PAPILDOMAS SUSITARIMAS NR. 1
PRIE 2024 M. GEGUŽĖS 13 D. SUTARTIES NR. (7.9E) SŽ-126

2024 m. gegužės 13 d. sutartį Nr. (7.9E) SŽ-126 „Kelio 11-076 „Vaiguvo k. 13-as kelias“ kapitalinis remontas ir automobilių stovėjimo aikštelės prie civilinių kapinių įrengimas“ (toliau – Sutartis) sudariusios šalys:

**“KELIO 11-076 ”VAIGUVOS k. 13-as KELIAS” KAPITALINIS
REMONTAS**

PAPILDOMŲ IR NEVYKDOMŲ DARBŲ AKTAS NR. 1

SKERSINIS PĖJIVIS

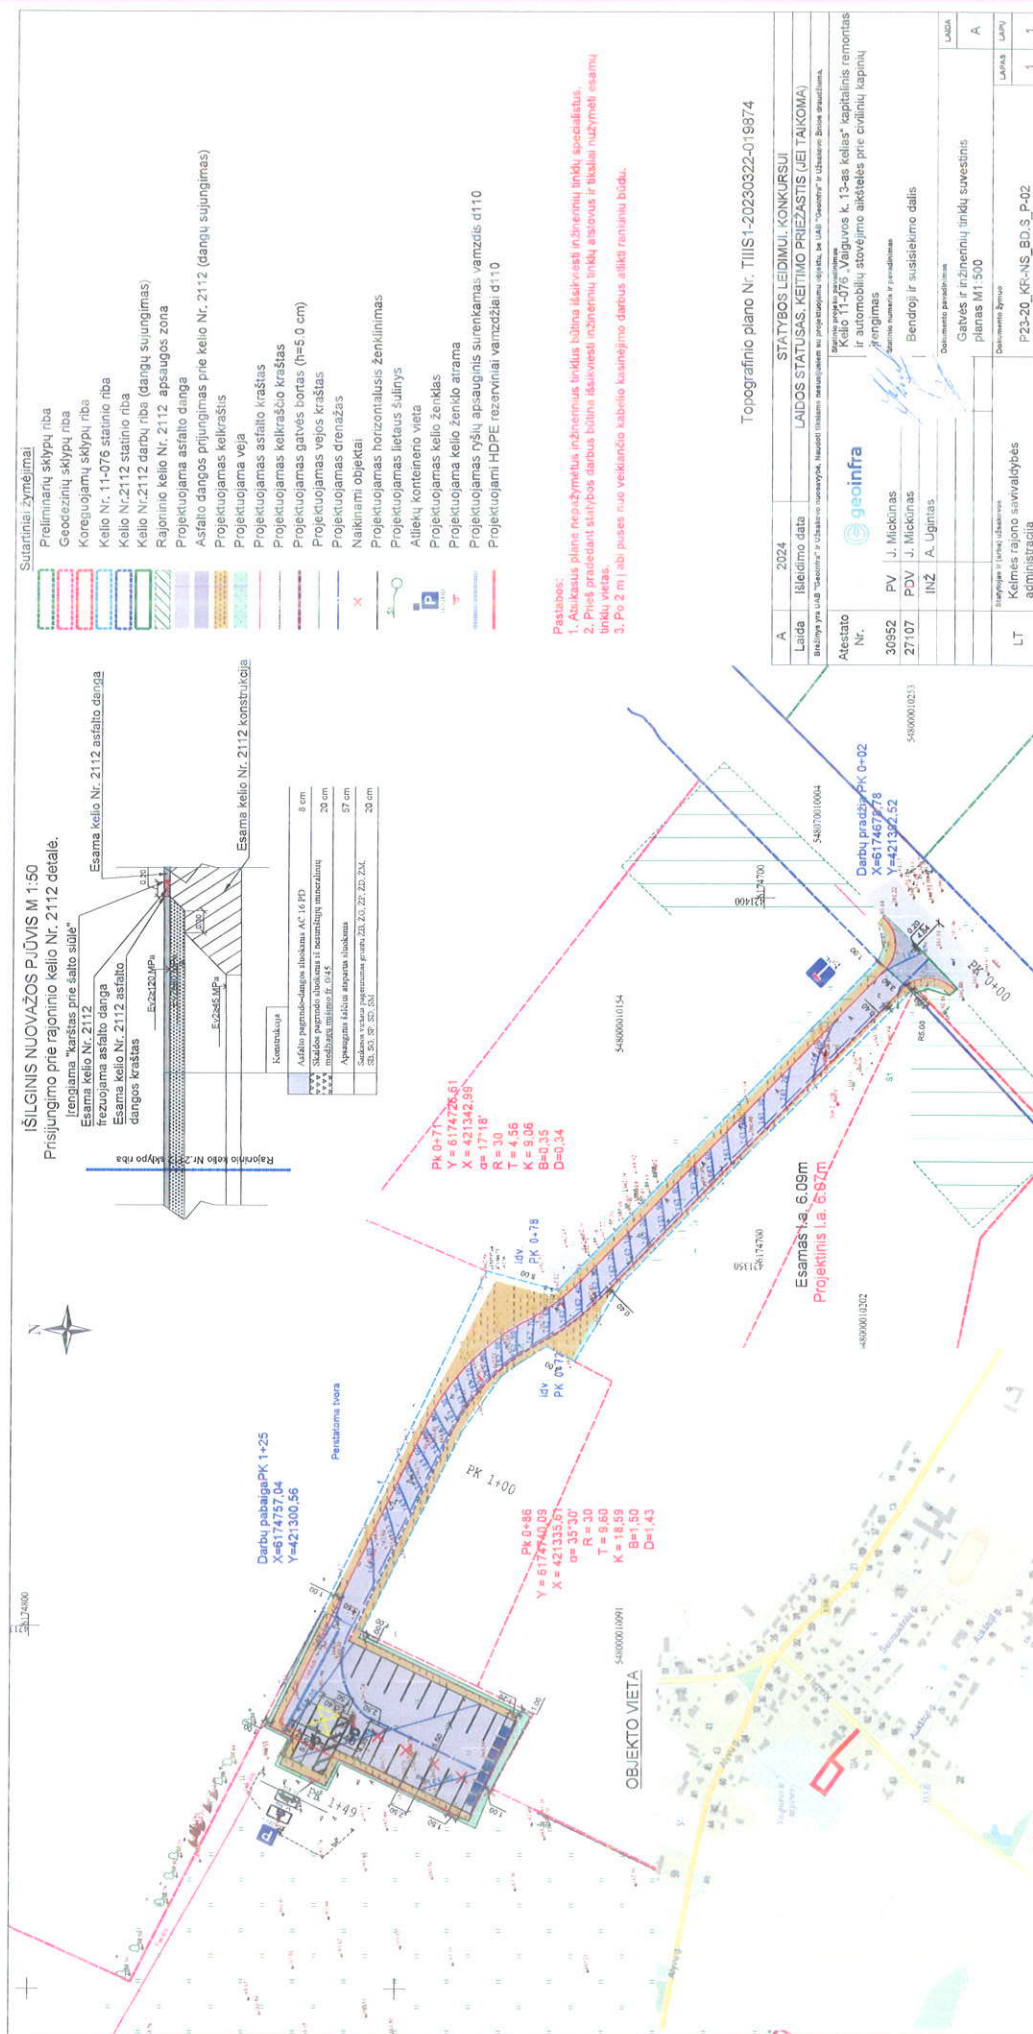
Rangovui vykdant darbus ir įsivertinus esamą situaciją objekte, projekte suprojektuotų kelkraščių neįmanoma įrengti, todėl atlikus apžiūrą vietoje, buvo nuspręsta siaurinti kelkraščius, išleidžiant projekto A laidą. A laidoje nuo piketo 0+10 iki piketo 0+70 nurodomas kelkraščio plotis 0,4 m, o 0 laidoje vsų kelkraščių plotis buvo nurodytas 1 m, to pasekoje atsirado nevykdomi darbai.

Vykdam darbus, įvertinus esamą situaciją objekte, projekte suprojektuotų kelkraščių neįmanoma įrengti, todėl atlikus apžiūrą vietoje, buvo priimtas sprendimas siaurinti kelkraščius, išleidžiant projekto A laidą.

Nuo Pk 0+10 iki Pk 0+70
